家庭用空気清浄機 無償点検・修理に関するお詫びとお願い

弊社が2006年8月から2009年7月までの間に製造した家庭用空気清浄機(加湿機能つき、除湿・加湿機能つきを含む)につきまして、発煙・発火事故が発生しております。このほど、電気集塵部の不具合が原因であることがわかりましたので、対象となる製品の不具合箇所の無償点検・修理をさせていただきます。

図1:電気集塵部、脱臭触媒ユニットの作業内容

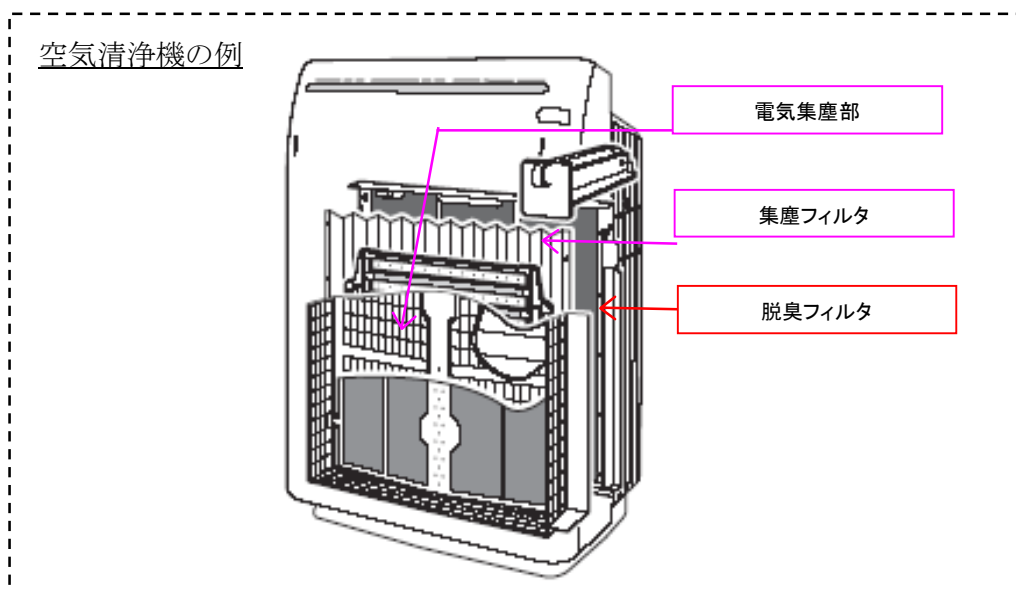
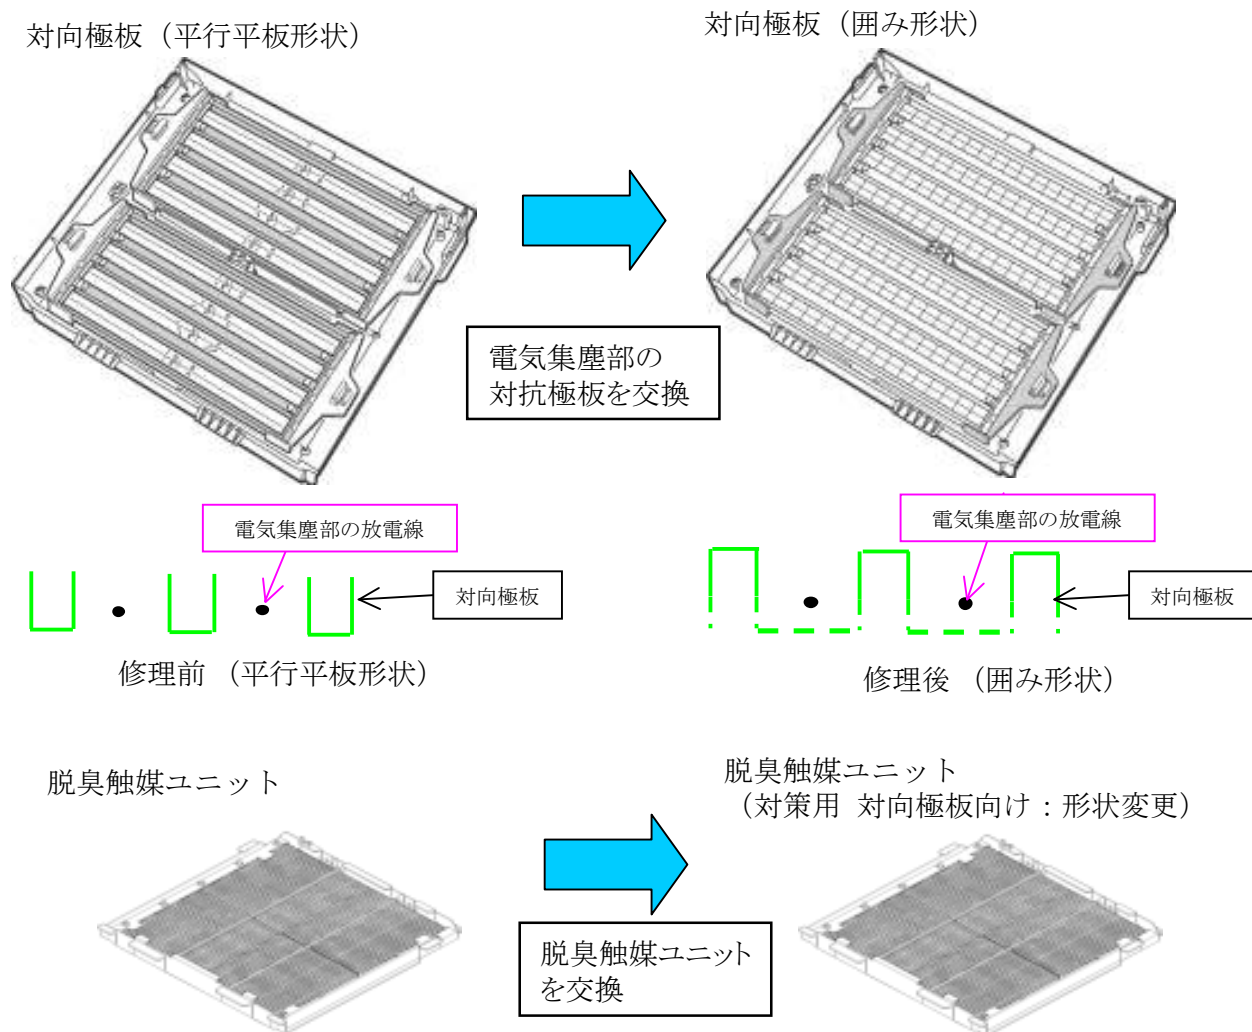
■作業内容:電気集塵部の対向極板(囲み形状)と脱臭触媒ユニットを交換。

■対策内容:放電線と集塵フィルタが接触しない構造とする。
